関東支社管内規制機材購入

交付図書正誤表

東日本高速道路株式会社 関東支社

対象 ①別表-1 No, 7 ラバコーン用LED警告灯B 図及び備考(仕様)

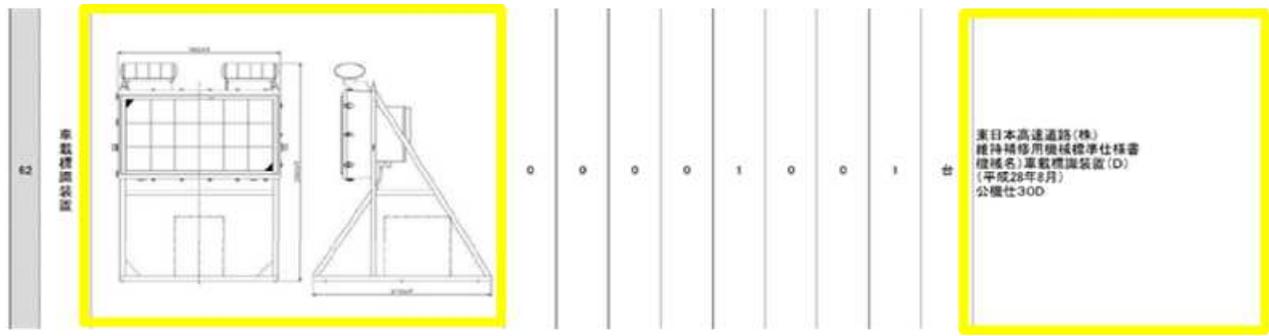
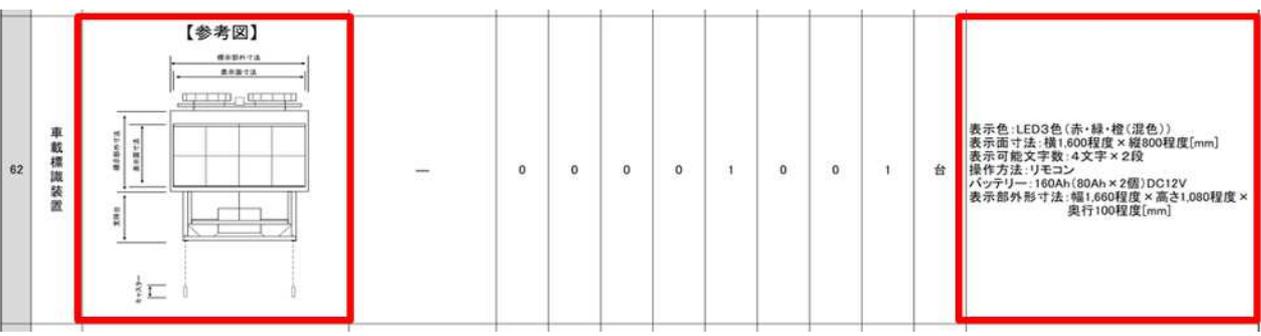
誤

7		-	0	0	0	0	0	0	0	200	200	個	<ul style="list-style-type: none"> 電源: 太陽電池 4.5V/57mA、二次電池 3.2V/2000mAh LED数: 2色LED(赤・緑)/2個 ルビコン付(電圧変動による自動消灯機能あり) 差込穴径: 40mm

正

7		-	0	0	0	0	0	0	0	200	200	個	<ul style="list-style-type: none"> 電源: 太陽電池 4.5V/57mA、二次電池 3.2V/2000mAh 赤色LED搭載 LED数: 2色LED(赤・緑)/8個 ※交互点滅 ルビコン付(電圧変動による自動消灯機能あり) 差込穴径: 40mm
